TI_2407 : 新しい代替制御ボード (CPUボード)

2024年6月18日

2022年6月3日より、弊社では従来の制御ボードに代わり、新しい制御ボード（製品番号：42.00.251P）を使用することをお知らせします。このボードは新規製造されるユニットにのみ使用され、ソフトウェア・バージョンLMX-2.13.10またはそれ以降でのみ動作します。サービス部品の場合、既知のボードを引き続きお届けします。

新しい代替制御ボード

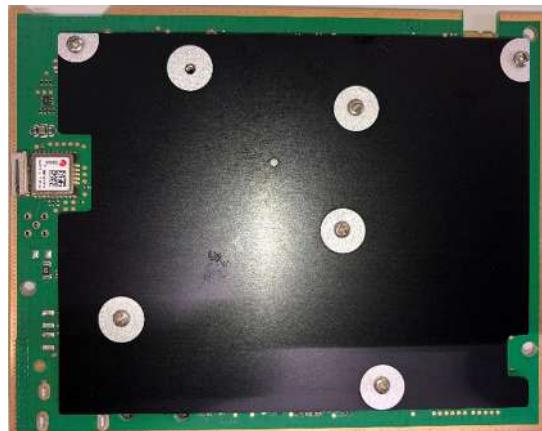
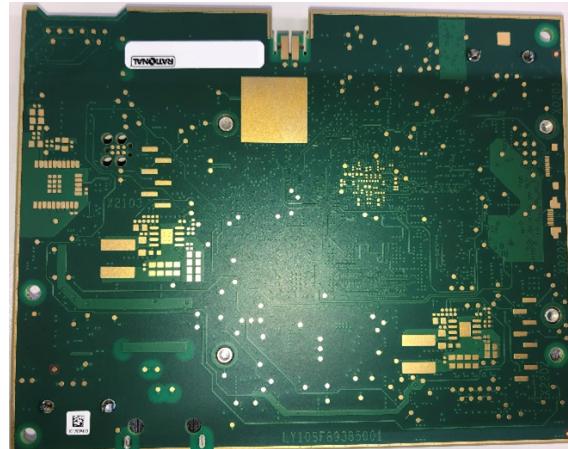
今後は、工場で両方のバージョンの制御ボードが取り付けられます。サービス部品としては引き続き既知の従来の制御ボードのみをお送りします。このボードは、サービスの際に互換性があります。（サービスの際）新しい代替制御ボードを他のユニットに転用することは不可能なため、ボードの交換が必ず必要になります。

新型の代替制御ボードには、エラー解析を可能にするLEDは搭載されていません。また、既存のリセットトゥスペアパートソフトウェアを新しい制御ボードに使用することはできません。

故障が発生した場合は、RATIONALサービスにご連絡ください。交換の場合、必ずRATIONALに故障した制御ボードを返送し、可能な限り正確に故障の内容を説明してください。
